COMUNE DI LEDRO

PIANO REGOLATORE GENERALE VARIANTE 2019

RECEPIMENTO PRESCRIZIONI E CONTRODEDUZIONI

**RELAZIONE DI CONTRODEDUZIONE E RECEPIMENTO PRESCRIZIONI CON RIFERIMENTO
AL VERBALE DI CONFERENZA PIANIFICAZIONE N. 36/19 DI DATA 02/09/2019
AL PARERE DEL SERVIZIO URBANISTICA DI DATA 23/07/2020
ED AL VERBALE DI CONFERENZA SERVIZI DI DATA 18/11/2020 SULLA NUOVA CSP**

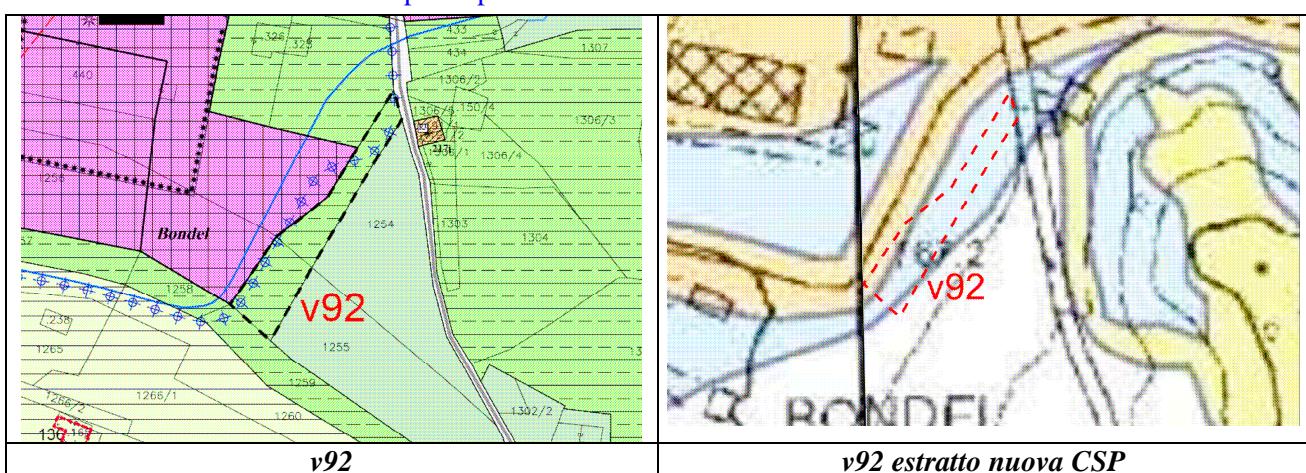
v89: Positivo. Si segnala che parte dell'area in base alla nuova Csp non in vigore ma preadottata presenta delle criticità delle quali bisogna tenere conto in caso di intervento.

Integrato l'articolo 53.15 e inserito il cartiglio Z602 nelle tavole e shp.

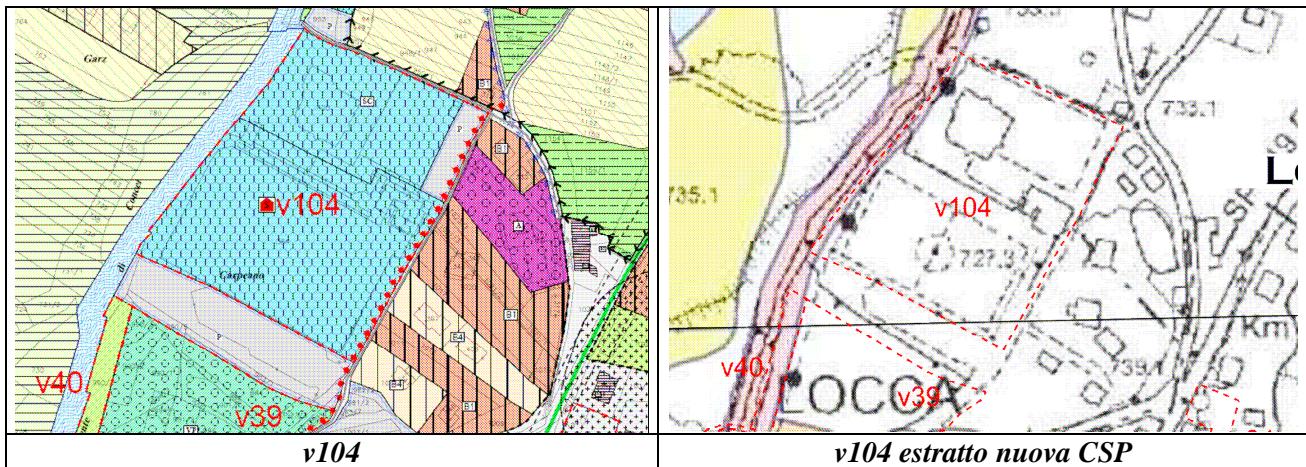
Si condivide invece la necessità di inserire dette prescrizioni per le zone specificatamente destinate all'insediamento come effettuato per la precedente variante v89.

corrispondenza dell'area a rischio R4 gli interventi sono disciplinati dall'art. 16 delle N.d.A del PGUAP. Infine si ricorda che eventuali interventi in fascia di rispetto idraulico sono soggetti alla L.P. 18/76 e s.m..

Tutte le prescrizioni (di carattere generale) sono esplicitate nelle norme di attuazione, adeguate anche a seguito della entrata in vigore il 2 ottobre 2020 della nuova CSP e della conseguente cancellazione della carta della pericolosità PGUAP.

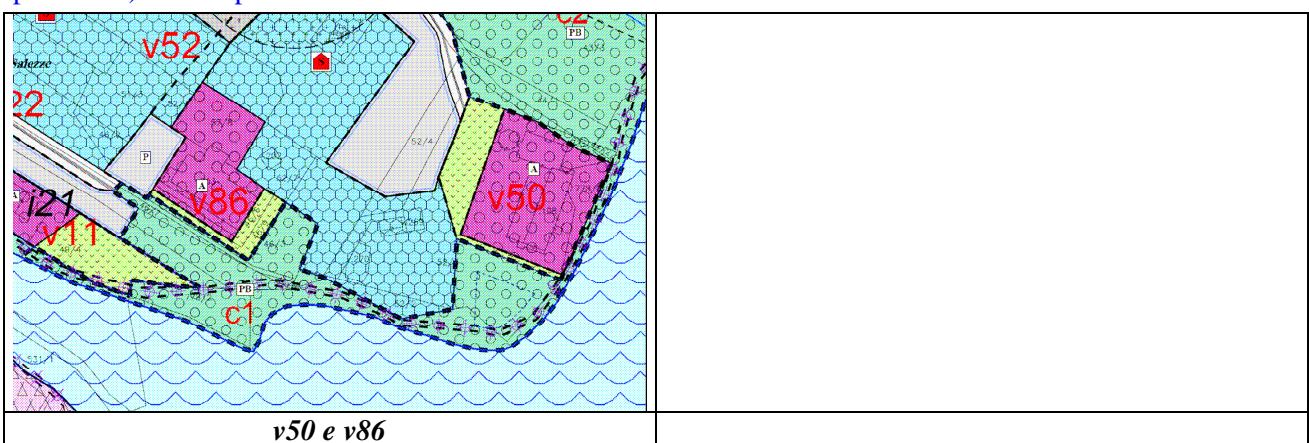
v5 (pp. ff. 409, 410 CC. Legos – da residenziale di completamento a verde privato): la modifica sembra qualificarsi come richiesta di inedificabilità resa dal privato ai sensi dell'articolo 45 della l.p. 15/2015. In questo caso si ricorda la necessità di apporre il vincolo tramite .shp Z610 che rimandi all'articolo di riferimento delle norme di attuazione di piano. Si chiede di escludere dalla trasformazione in verde privato la porzione tra le pp.ed. 384 e 345.

Si provvede ad inserire il vincolo di inedificabilità Z610 mantenendo lo stesso vincolo anche sulla p.f. 409/2 che risulta essere della stessa proprietà dei richiedenti l'inedificabilità e non risulta essere utilizzata dalle aree residenziali limitrofe.

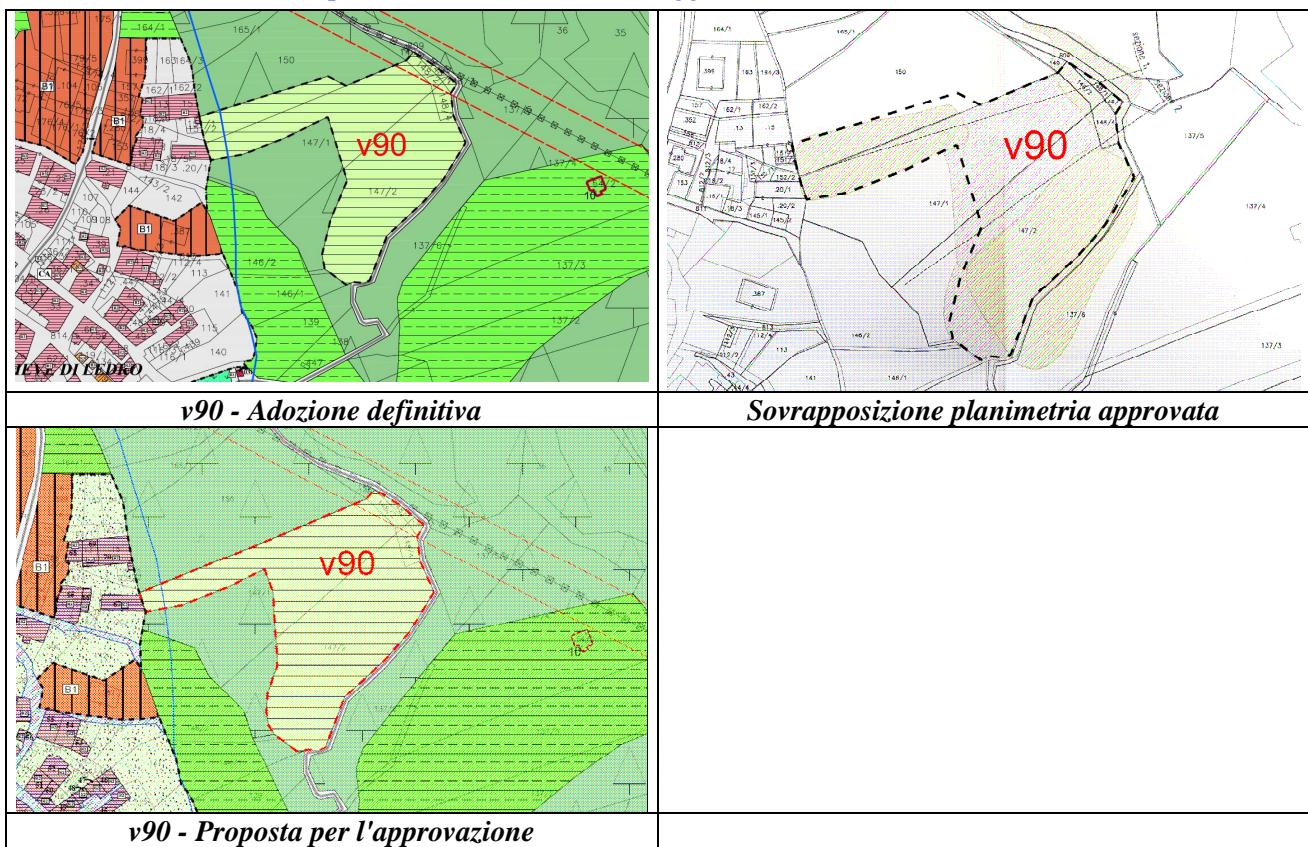
v88 (da area per attrezzature a residenziale satura): posto che la presente variante ha già adottato la revisione di alcune schede del centro storico, e vista il parziale accoglimento della richiesta di inserire l'edificio all'interno del perimetro dello stesso, si suggerisce generare la scheda dell'edificio in oggetto per definire dettagliatamente gli interventi ammessi sullo stesso, in coerenza con il contesto di riferimento.

Si provvede ad ampliare il limite dell'Insediamento Storico di Bezzecca inserendo la nuova scheda 22b con categoria di intervento R2 Risanamento.

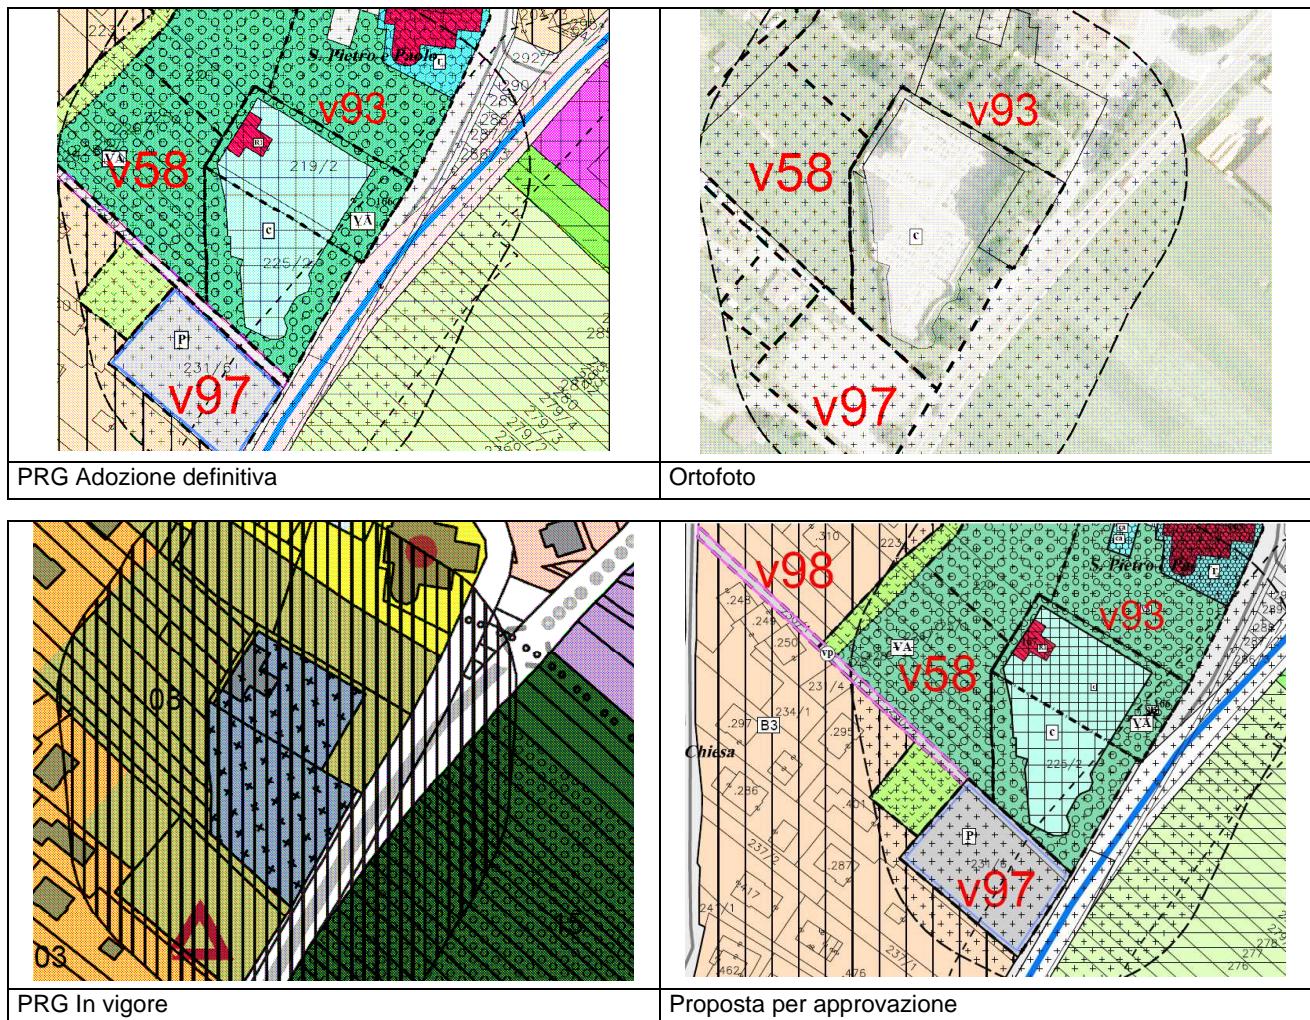
V93: la variante non evidenzia correttamente tutte le modifiche introdotte; va evidenziata in cartografia tramite lo .shp V100.

La variante consiste nell'esatto inserimento del cimitero esistente e del suo ampliamento già effettuato. L'area perimetrale è stata indicata con verde attrezzato come da stato attuale.

Gli shape v100 sono stati aggiornati.

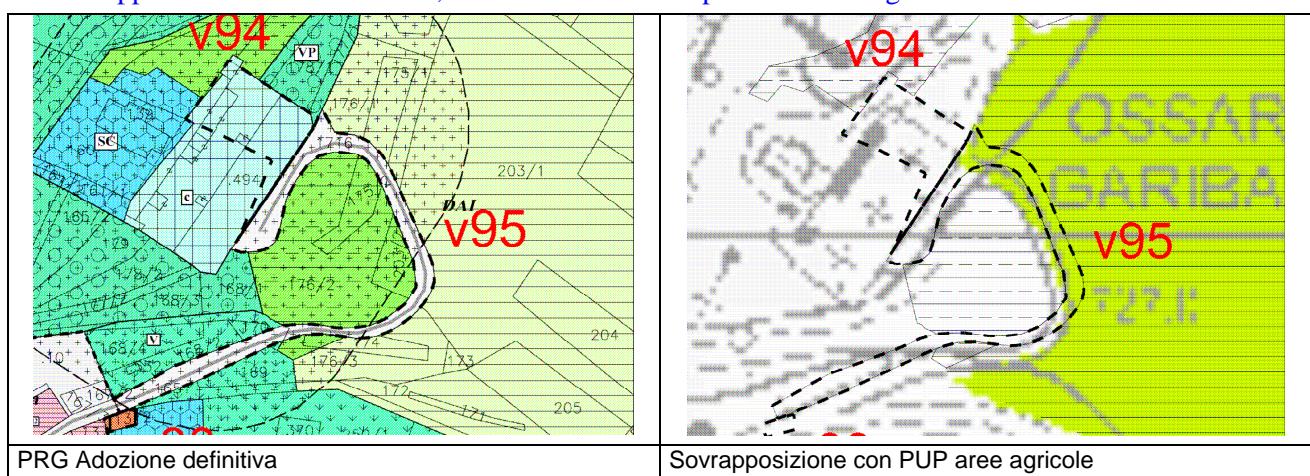
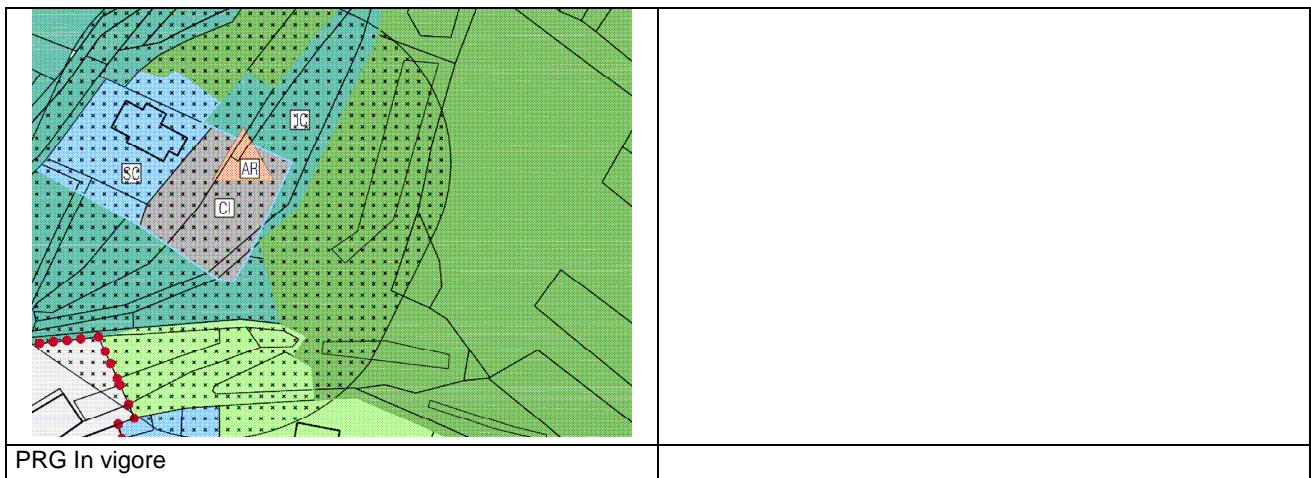
v94 e v95: trattasi di ampliamento, a eseguito di opere realizzate in deroga – di cui si chiedono elementi -, dell'area cimiteriale dell'ex Comune di Bezzecca e inserimento di viabilità locale esistente che incide in parte su un'area agricola del PUP. Si segnala l'ulteriore variazione non evidenziata di una parte di area agricola del PUP in area agricola locale.

Le opere risultano realizzate da decenni e non è stato possibile risalire agli atti relativi. Il dato potrà essere recuperato solo a seguito dell'informatizzazione in corso dell'archivio comunale che comprende anche gli archivi degli ex comuni fra i quali Bezzecca. Per quanto riguarda la zona agricola l'adeguamento del perimetro dell'area agricola di pregio , con esclusione della piccolissima porzione interna alla p.f. 175/2 rientra nel normale lavoro di unificazione cartografica con adeguamento alla legenda tipo, utilizzando come base di lavoro il catasto georeferenziato più recente fornito dall'ufficio catasto provinciale.

Si annota inoltre che dalla carta del PUP la zona agricola di pregio rimane esclusivamente a monte del tratto di strada rappresentato sulla base CPT, che risulta traslato rispetto al catasto geometrico.

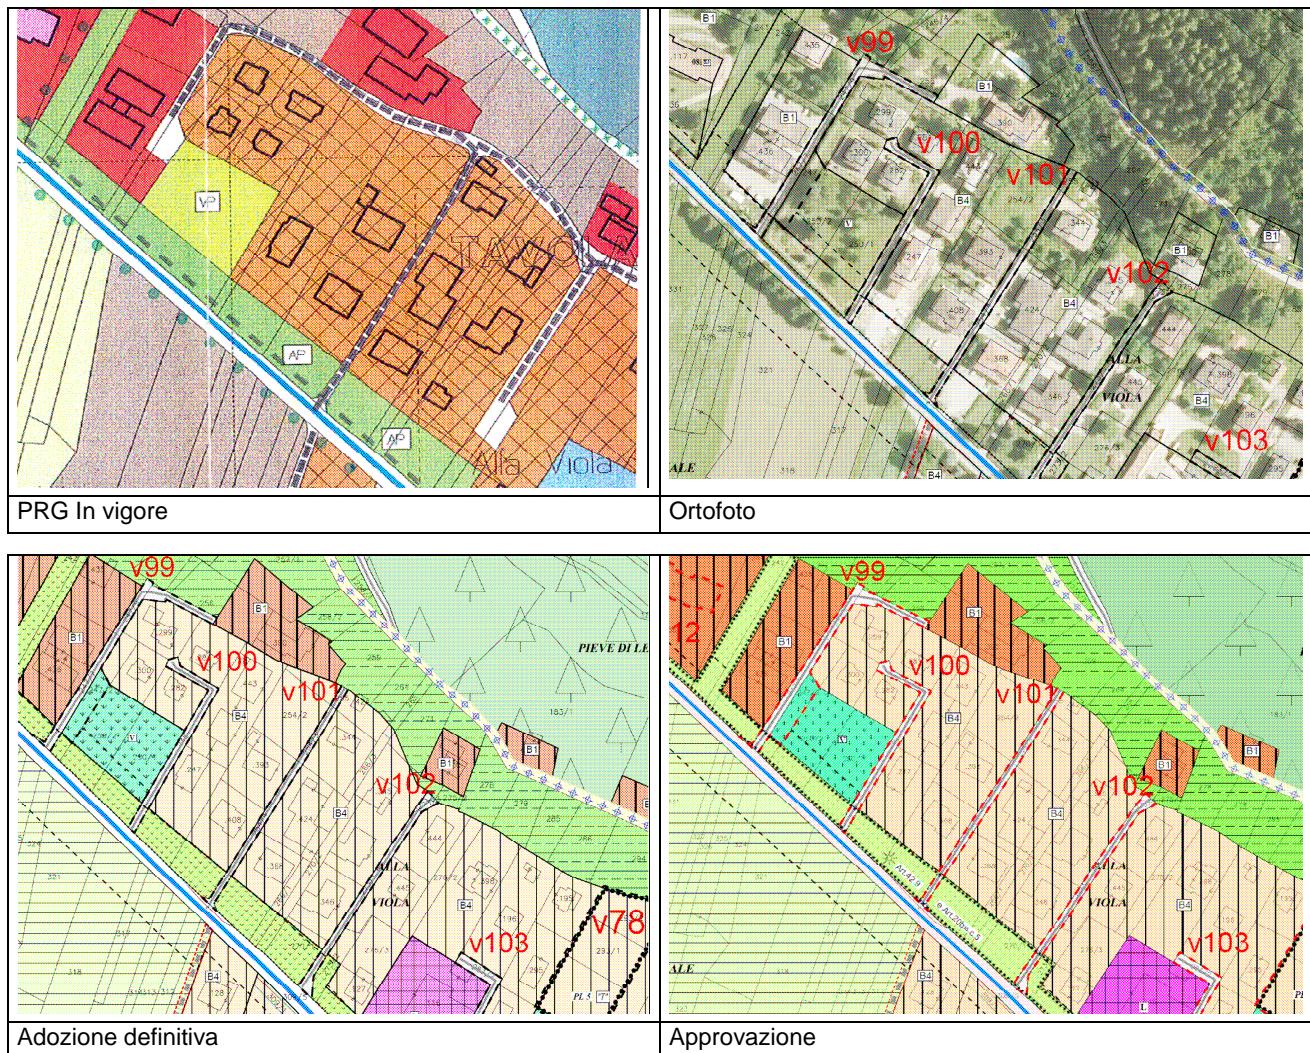
V98: si segnala la mancanza del cartiglio relativo alla viabilità privata. (inserito vp) Si chiedono le motivazioni a supporto della scelta di individuare cartograficamente tale tipo di viabilità in adozione definitiva e si chiede se tale variante sia conseguente a un'osservazione depositata.

L'acquisizione da parte dell'amministrazione di parte della p.f. 320/2 si rende necessaria per rispettare le prescrizioni del servizio strada che richiedono una razionalizzazione degli accessi dalla stessa strada statale. Per questo motivo la prima parte della p.f. 320/2 viene ora inserita all'interno del parcheggio pubblico, riducendo la parte di viabilità privata.

L'articolo 32 viene quindi integrato con il nuovo comma 8, dove viene esplicato che: all'interno dei parcheggi potranno essere realizzati tratti di viabilità locale e singoli accessi ai fondi limitrofi al fine di garantire l'accessibilità veicolare.

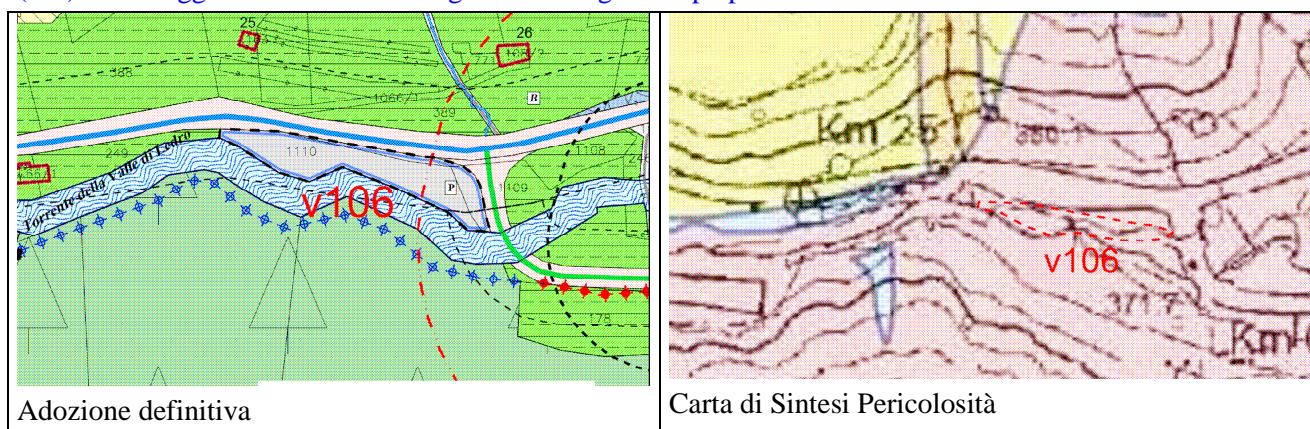
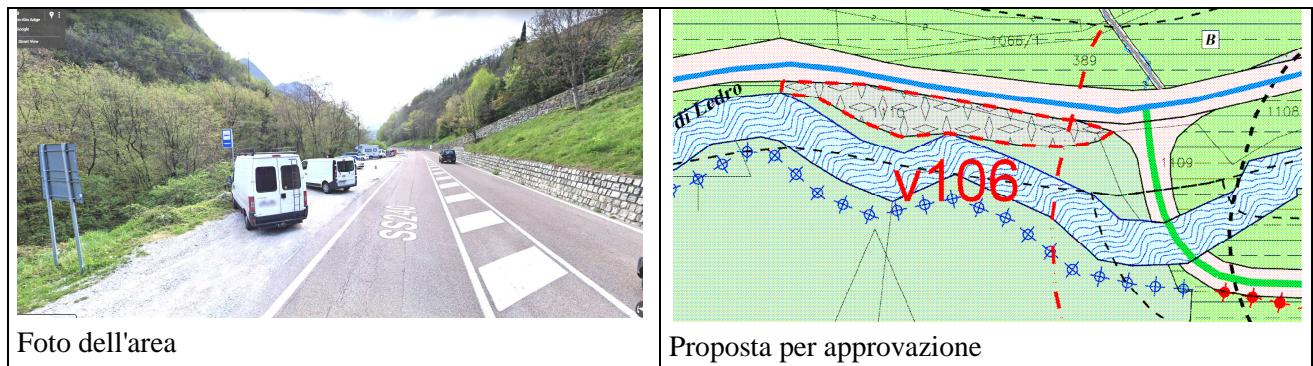
v106: si chiede di motivare l'introduzione della previsione di parcheggio in fregio al torrente e se questa risponda alla necessità di soddisfacimento dello standard. Ricordando che l'area ricade in area ad elevata pericolosità della CSG, si rimanda al parere delle strutture di competenza chiedendo di introdurre le prescrizioni da esse richieste tramite specifico riferimento normativo (.shp Z602).

Il parcheggio già esiste. (Parking Spot in google).

Viene ridotto limitando l'estensione alla parte utilizzata attualmente senza incrementi, togliendo quindi una porzione posta a sud ed inserendo l'area non più come parcheggio ma come Zona pertinenziale alla viabilità e per la mobilità. (Cod. Shape F439) già utilizzato per situazioni analoghe per contenere scarpate, mura di sostegno, aree di manovra e sosta, zone per impiantistica collegata alla viabilità (come quelle già esistenti a Molina in prossimità della galleria per Riva del Garda) e regolamentate ora dall'articolo 30 bis, introdotto a seguito della modifica normativa relativa alle aree per al mobilità già presenti nel testo delle norme unificate (M*) ed ora aggiornate al fine di adeguarsi alla legenda tipo provinciale.
